Product Change Notice (PCN)

件名: RZ/V2N 製品マスクバージョンの改訂

発行日: 6/25/2025

リビジョン番号

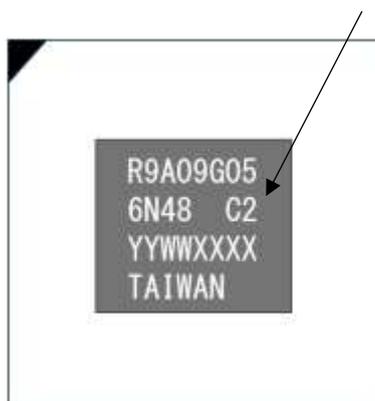
改訂後の製品はパッケージ上のリビジョン番号が C2 へ変更となります。また、LSI Device ID register の値でも識別可能です。なお、改訂後の製品は、受注型名の最終桁が 0 から 1 に変更されています。
